**Forum mondial de l'harmonisation des Règlements
concernant les véhicules**

Groupe de travail de l'éclairage et de la signalisation lumineuse

**Règlement n° 53 (Installation des dispositifs d'éclairage
et de signalisation lumineuse sur les véhicules de la catégorie L₃)****Proposition de projet d'amendement au Règlement n° 53
(Installation des dispositifs d'éclairage et de signalisation
lumineuse sur les véhicules de la catégorie L₃)****Communication de l'expert de l'Association internationale
des constructeurs de motocycles (IMMA)***

« Annexe 7

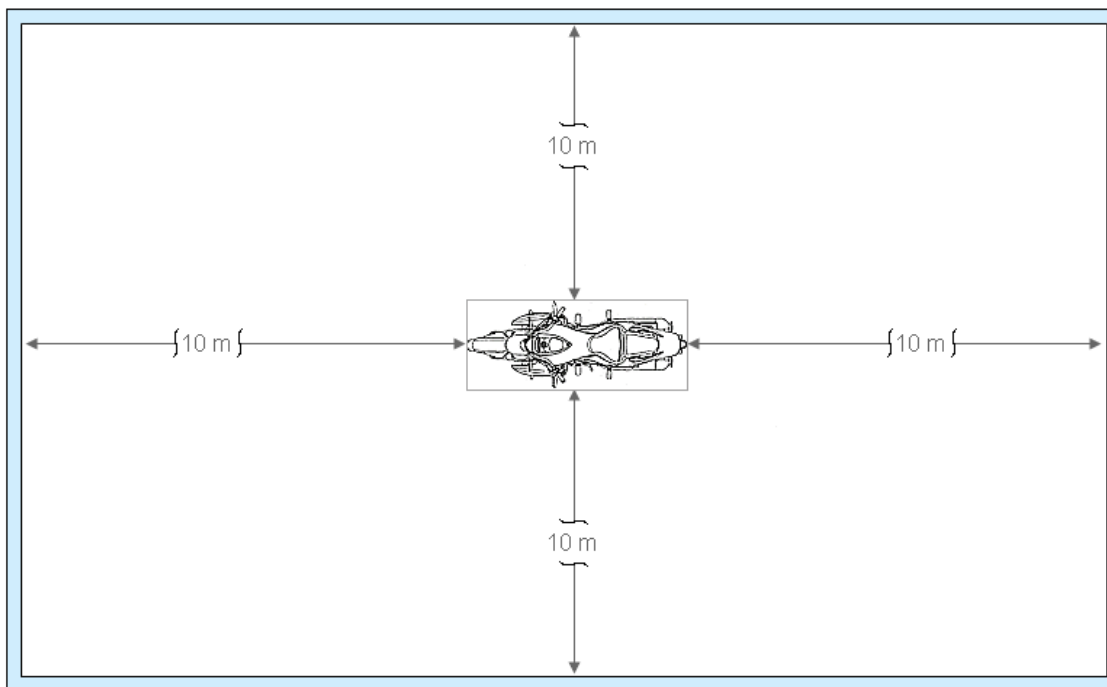
Ajouter une nouvelle annexe 7, libellée comme suit :

Zones d'observation de la surface apparente des feux d'accès

Le schéma représente la zone de vision depuis un côté ; les autres zones correspondent à la vision depuis l'avant, depuis l'arrière et depuis l'autre côté du véhicule.
